PRÉFET DE L'ISÈRE

CDNPS
Séance du 12 avril 2019

Commune de Chamrousse

Avis de la CDNPS sur les projets d'unités touristiques nouvelles locales (UTNL) du PLU
(Art. L 153-16 4° du code de l'urbanisme)

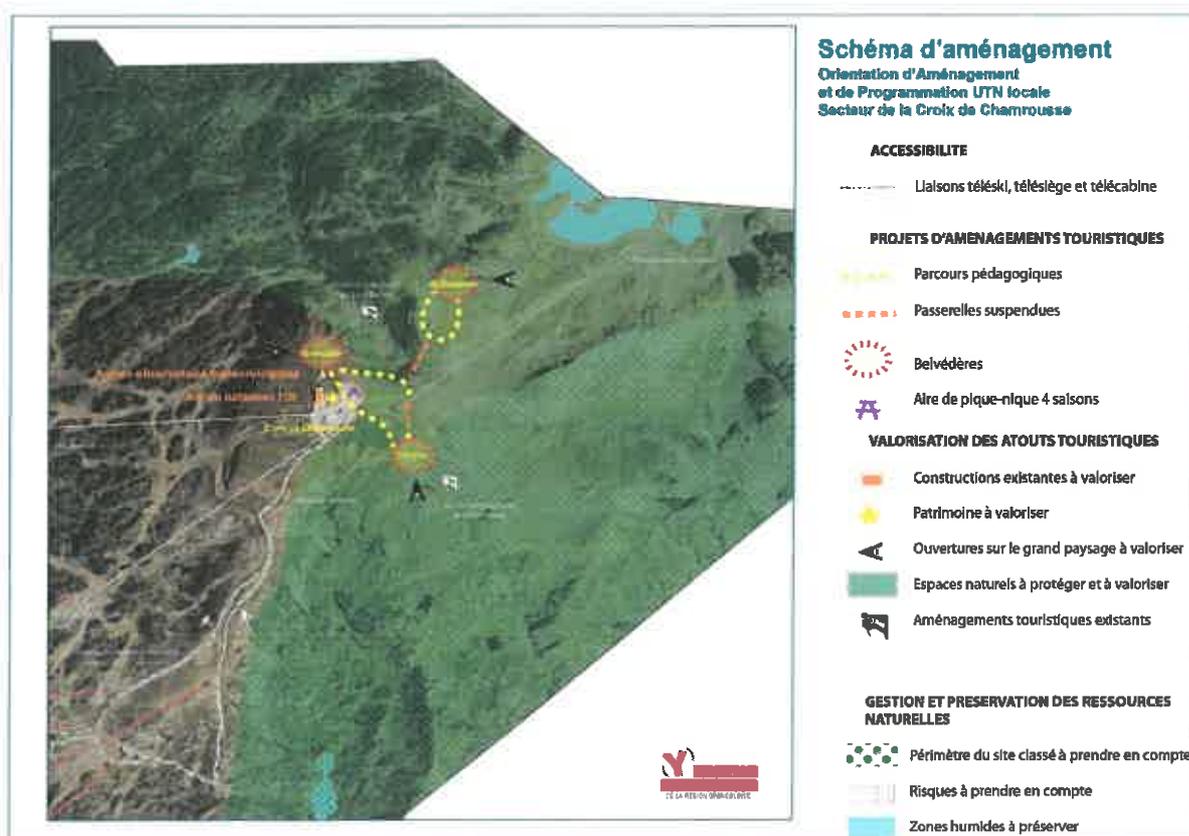
La traduction réglementaire de l'UTN Locale dans le PLU par la commune souffre de l'absence de cette OAP particulière de revalorisation du site de la croix de Chamrousse. Le passage en CDNPS d'une OAP répondant aux exigences réglementaires de la révision du PLU va permettre à la commune de l'intégrer post enquête publique.

C'est pour cela qu'il sera nécessaire que le rapport de la CDNPS demande à la commune d'intégrer dans une OAP particulière les principes d'aménagement, la localisation, la nature et la capacité globale d'accueil et d'équipement de la zone dans le projet de PLU arrêté.

La DDT donne un avis favorable sous réserve d'intégrer les éléments présentés dans le PLU dans le cadre d'une OAP particulière. En effet, cette OAP permettra de répondre à l'article L 151-7 II du code de l'urbanisme. Il conviendra également de compléter le rapport de présentation et l'évaluation environnementale par les éléments figurant dans le dossier d'UTNL.
